SVILUPPO PROGETTO TERMINALE GNL NEL PORTO DI MONFALCONE

SMART GAS S.p.A.

**RISPOSTE ALLE RICHIESTE DI INTEGRAZIONE DELLA
COMMISSIONE TECNICA VIA E DELLA REGIONE FRIULI VENEZIA
GIULIA**

DATA	SCALA	CODIFICA INTERNA	DOC. N.				REV	FG
25/03/2015		14-007-H27	14	007	ENV	S	010	0

Figura 2.c: Carta delle Biocenosi Marine –Piano di Gestione Locale della Pesca in Mare in Friuli Venezia Giulia – Allegato 2

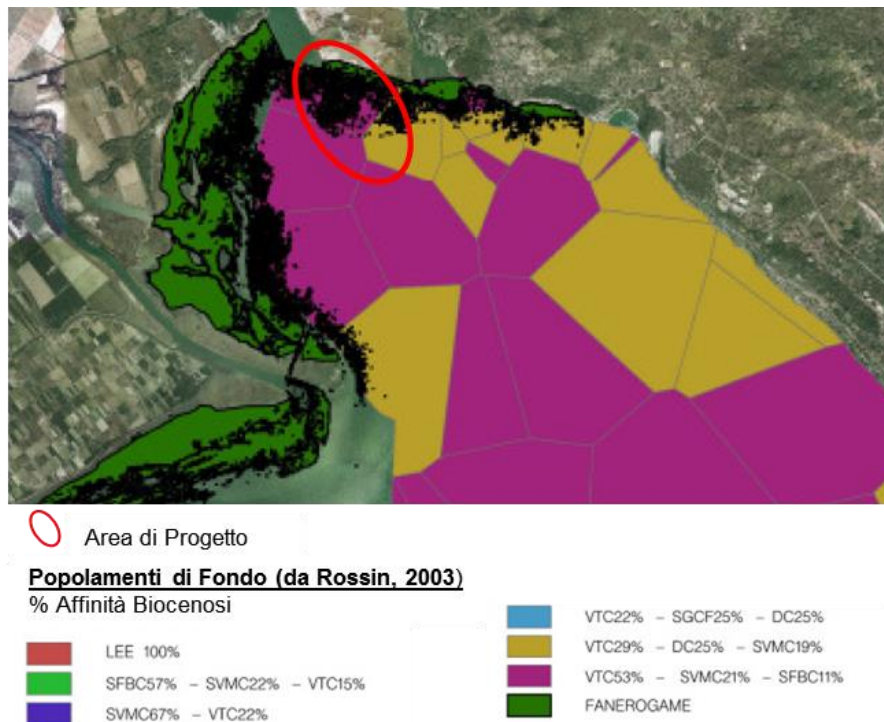
- a. *siano fornite più dettagliate e puntuali informazioni su plancton, necton e benthos;*
- b. *siano caratterizzate le biocenosi bentoniche individuando la presenza di comunità di interesse in una cartografia specifica di tale componente;*
- c. *siano meglio caratterizzate, possibilmente attraverso rilevamenti subacquei georeferenziati, le praterie di fanerogame marine, o formazioni organogene importanti come le beach-rocks e le zone di bioconcrezione (trezze), alcune delle quali presenti nell'area interessata dal dragaggio e dalla realizzazione della nuova cassa di colmata e/o comunque nelle aree adiacenti;*
- d. *siano valutati gli impatti derivanti dalla risospensione di sedimenti con il conseguente aumento della torbidità delle acque sulle comunità marine effettivamente presenti nell'area in oggetto;*

Con riferimento alle biocenosi presenti nell'area di progetto si riporta nel seguito un estratto della Carta delle Biocenosi Bentoniche (Regione FVG-FEP, 2012). Le principali biocenosi presenti, già descritte nei precedenti paragrafi, risultano pertanto:

- Fanerogame (si rimanda al seguente punto c per maggior dettaglio sull'area di progetto);
- Fanghi Terrigeni Costieri (VTC);
- Sabbie Fangose Superficiali di Moda Calma (SVCM);
- Sabbie Fini Ben Calibrate (SFBC);
- Detritico Costiero (DC).
